機 鈴 木 記 入	FCM(株) 殿		発行日: 2013年07月23日							
			整理No: 45F-07-018							
	協力工場 不良品連絡書									
	再発防止のため対策を記入の上、指定回答日までに原本を提出して下さい。		<table border="1"> <tr> <th>承認</th> <th>調査</th> <th>担当</th> </tr> <tr> <td>黒岩 13.7.23 映次</td> <td>佐竹 13.7.23 由浩</td> <td>影山 13.7.23 善一</td> </tr> </table>		承認	調査	担当	黒岩 13.7.23 映次	佐竹 13.7.23 由浩	影山 13.7.23 善一
	承認	調査	担当							
黒岩 13.7.23 映次	佐竹 13.7.23 由浩	影山 13.7.23 善一								
指定回答日: 2013年07月31日										
協 力 工 場 記 入	仕様番号	PMMR8283-04	不良内容 継ぎより端子の裏表逆、層間紙の巻き乱れ発生。 							
	品名	Jタイプ ガイブタンシ								
	ロットNo	13.06.21.4.0008								
	連絡受理日	2013/07/23 15:03:18								
	対象数量	80,000								
協 力 工 場 記 入	1. 確認内容 添付資料参照願ひ。		返却品の処置(数量明記) 巻き直して返却

I. 不適合内容

製品名: PMMR 8 2 8 3 - 0 4

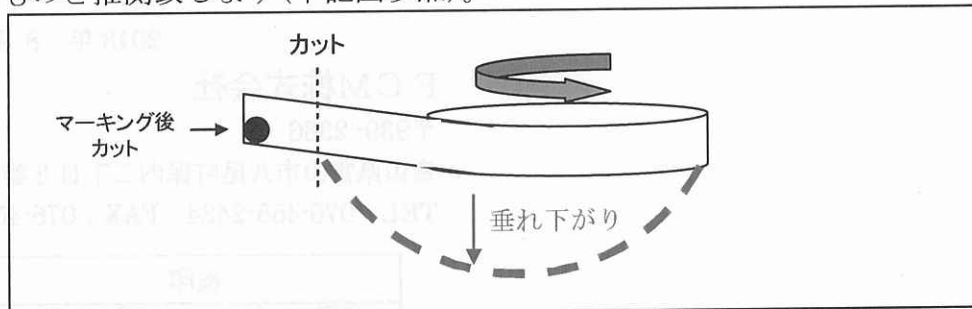
〈途中繋ぎより表裏逆〉

- ・製品を引き出したところ、 180° 反転した状態(ねじれ)で巻かれており、実際の巻き方向は合っていることを確認致しました。

〈巻き乱れ〉

- ・リール内に3箇所の層間紙絡みが発生していることを確認致しました。

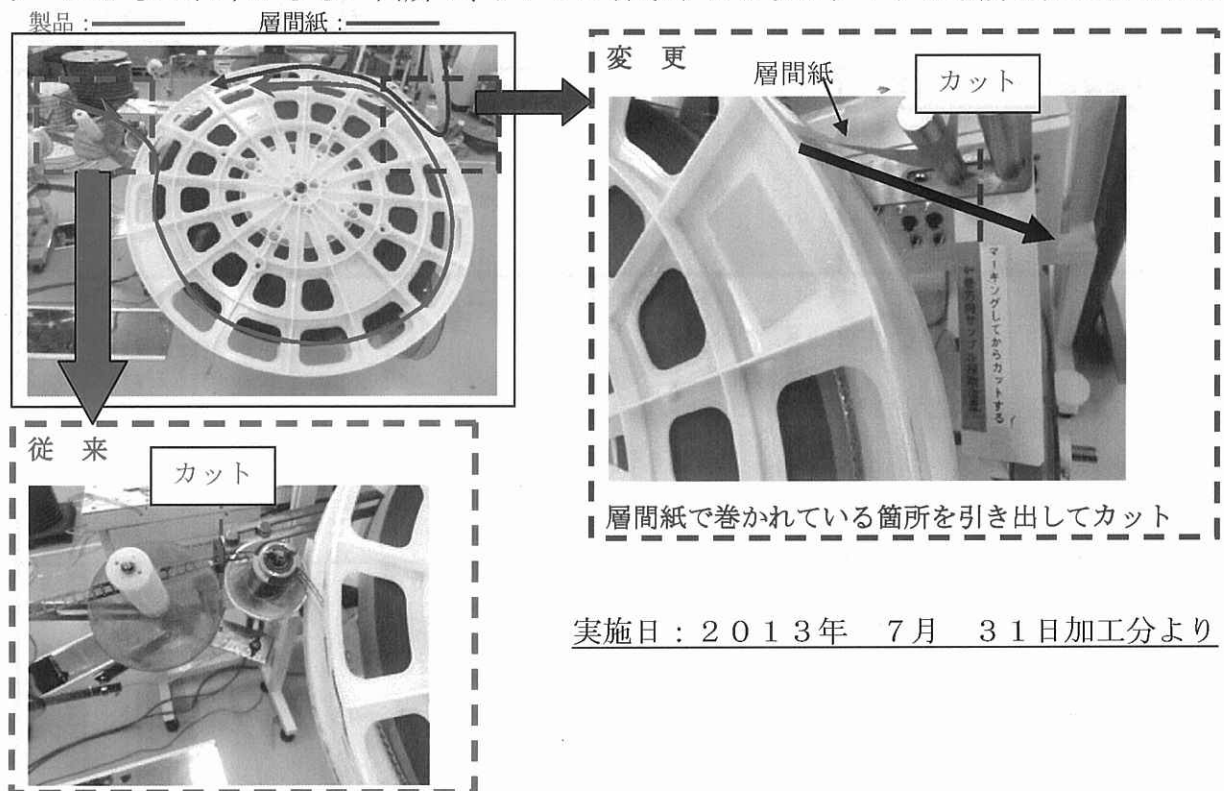
サンプル採取後、カットした際に製品がリールから垂れ下がり、それを巻き取る際に 180° 反転(ねじれ)した状態で巻き取ったため、製品の引き出し方向が表裏逆になったものと推測致します(下記図参照)。

180° 反転した途中繋ぎ箇所はプラリールから見えない箇所にあったため、発見することが出来ませんでした。

巻き緩みが発生した状態(製品と層間紙に隙間が発生)で発送したため、運送中やご使用時に層間紙が絡み、巻き乱れになったものと推測致します。

リールから垂れ下がらない箇所で、サンプル採取するようカットする場所を変更しました。

巻きを従来よりも強くし、輸送中やご使用中の巻き乱れ防止致します。

※巻きテンション値：従来100g → 150gへ変更
